**Référence : 3211-02-313 (N/Réf. : 532970222301)**

**Objet : Projet de stabilisation de la plage Rochelois - Ville de Port-Cartier**
**Réponse aux questions complémentaires de la séance du mercredi 21 octobre**

Photographies prises par la Ville de Port-Cartier le 27 octobre 2026.

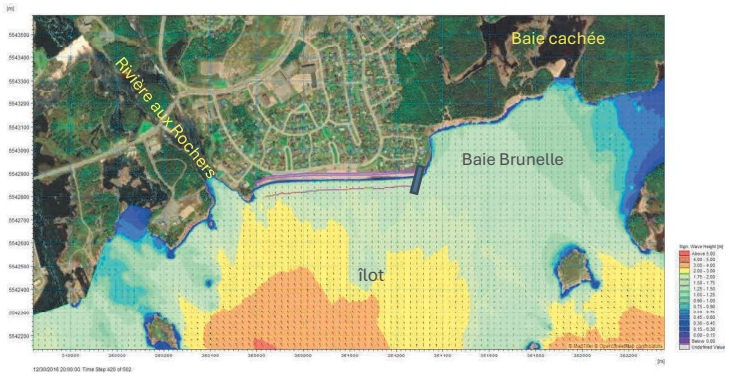
Question 6 :
Est-ce que le projet entraînerait des répercussions sur la servitude aérienne d'Hydro-Québec au niveau de la 5e Rue? Si oui, lesquelles?

Réponse 6 :
La servitude aérienne d'Hydro-Québec associée aux poteaux électriques est située à l'arrière du talus, sur les lots de la 5e Rue. Des photographies de l'emprise de ces infrastructures sont présentées en annexe. L'extrémité arrière de la recharge de plage projetée viendra se raccorder à proximité de cette emprise.

La localisation précise de la servitude n'est pas documentée dans les cartographies municipales disponibles. Il n'est donc pas possible, à ce stade, de déterminer avec exactitude le degré d'empiétement potentiel de la recharge de plage sur la servitude d'Hydro-Québec. Bien qu'aucune incidence sur les infrastructures existantes ne soit anticipée, une demande d'information complémentaire a été transmise à Hydro-Québec afin de valider l'emplacement et l'étendue de la servitude.

La Ville prévoit également de poursuivre les échanges avec Hydro-Québec afin de confirmer les exigences applicables. Cette démarche permettra de s'assurer du respect des normes en vigueur ainsi que des contraintes liées à la présence des équipements électriques avant le début des travaux.

Figure 1

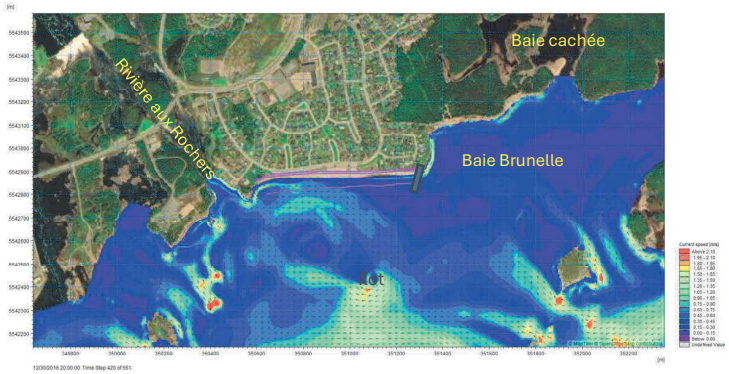
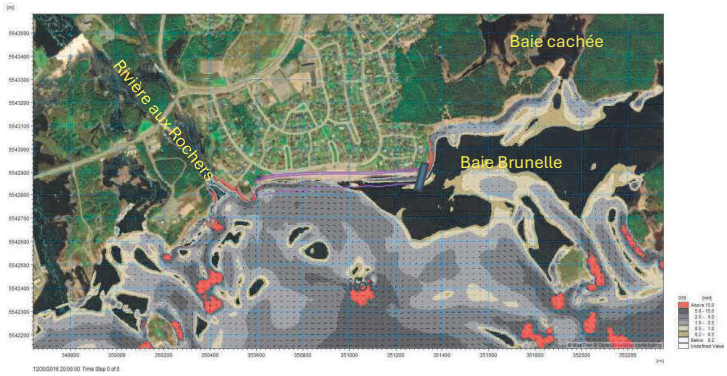
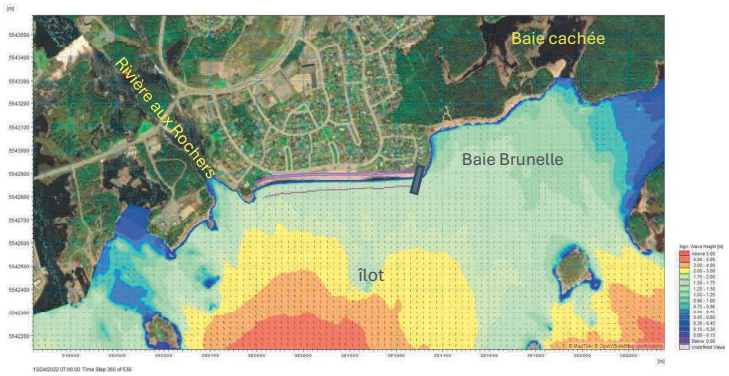
Question 7 :
D'abord, pour le document présentant des modélisations de la migration des sédiments vers la baie Cachée, la commission vous demande d'y ajouter un commentaire écrit expliquant ce qu'on peut y observer. Ces images sont très techniques et nécessitent une vulgarisation pour permettre à tous de comprendre.

Réponse 7 :
Le document présentant les modélisations de la migration des sédiments vers la baie Cachée a été bonifié afin de faciliter son interprétation par le public. Des éléments explicatifs ont été ajoutés aux figures, notamment le patron de réfraction des vagues ainsi que des annotations permettant de mieux visualiser les processus côtiers illustrés. Une description vulgarisée accompagne également les figures afin de préciser les phénomènes observés et de mettre en contexte les résultats de la modélisation. Le document révisé est présenté en annexe.

Les figures 1 à 3 illustrent les conditions hydrodynamiques et le potentiel de mobilité des sédiments lors des tempêtes du 30 décembre 2016 et du 24 décembre 2022. Sur ces figures, l'image a) représente le patron de propagation des vagues dans le secteur d'étude (l'échelle de couleurs correspond à la hauteur des vagues (Hs) et les vecteurs (flèches) correspondent à la direction de propagation des vagues), l'image b) représente le champ de vitesses des courants littoraux générés par les vagues (l'échelle de couleurs correspond à la magnitude des vitesses d'écoulement et les vecteurs correspondent à la direction des courants), l'image c) représente le potentiel de mobilité des sédiments exprimé comme étant le diamètre médian maximal des sédiments pouvant être entraînés par les courants induits par les vagues (l'échelle de couleurs correspond au d50 maximal entraîné et les vecteurs sont ceux du champ des vitesses).

Dans la baie Brunelle, les résultats montrent que des courants littoraux se développent essentiellement sur une étroite bande confinée le long du rivage à l'est de la plage Rochelois. Le cap rocheux à l'est immédiat de la plage Rochelois est une zone sollicitée par des vagues très obliques (pratiquement parallèles à la côte du côté est, voir image a) des figures), ce qui conduit à des courants importants (voir image b) des figures) et à un potentiel de mobilité des sédiments plus élevé (image c), toutefois la côte rocheuse à l'est de la plage Rochelois limite significativement la quantité de sédiments disponibles. La présence de l'épi à l'est de la recharge a pour but de retenir les sédiments de la recharge lors d'évènements de ce type pour éviter leur migration vers l'est dans cette zone de plus forte sollicitation. Cela devrait donc limiter significativement l'apport de sédiments provenant de la recharge de plage Rochelois vers l'est. Il est important de noter que l'épi n'interfère pas de manière significative avec le transport sédimentaire des bancs de sable au large de la plage, l'épi a donc un impact limité sur la dynamique générale du système. La dynamique sédimentaire de la plage de la baie Brunelle est principalement régie par l'érosion du rivage de cette baie et le lien avec les bancs de sable, elle est relativement indépendante de la plage Rochelois en tant que telle (dont la dynamique est similaire), ce sont plutôt les bancs de sable et leur évolution qui assurent une certaine communication entre les deux secteurs.

La baie Cachée est bien en retrait en amont de l'étroite embouchure du cours d'eau qui y circule. Celle-ci est complètement protégée de l'action des vagues.

La rivière aux Rochers n'est pas exposée à un apport de sédiments provenant de la plage Rochelois en période de tempête.

# Recharges de plage – Théorie

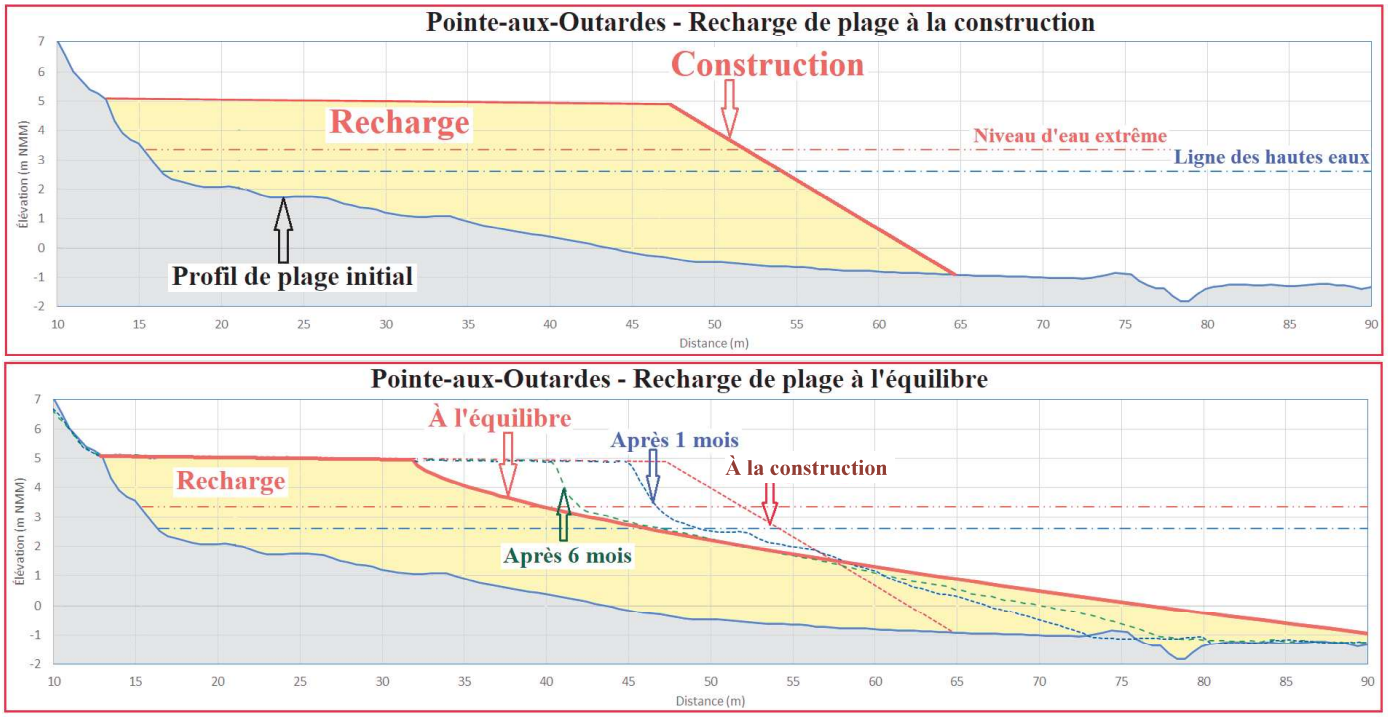
Pour le document présentant des profils de la recharge de plage de la Pointe-aux-Outardes, la commission vous fait remarquer qu'une erreur s'est glissée dans le dessin du bas de la première diapositive : le « à l'équilibre » de couleur bourgogne (celui le plus à droite) est en fait la pente à la construction.

Le document présentant des profils de la recharge de plage de la Pointe-aux-Outardes a été mis à jour afin de corriger la coquille qui était présente. Le document est présenté en annexe.
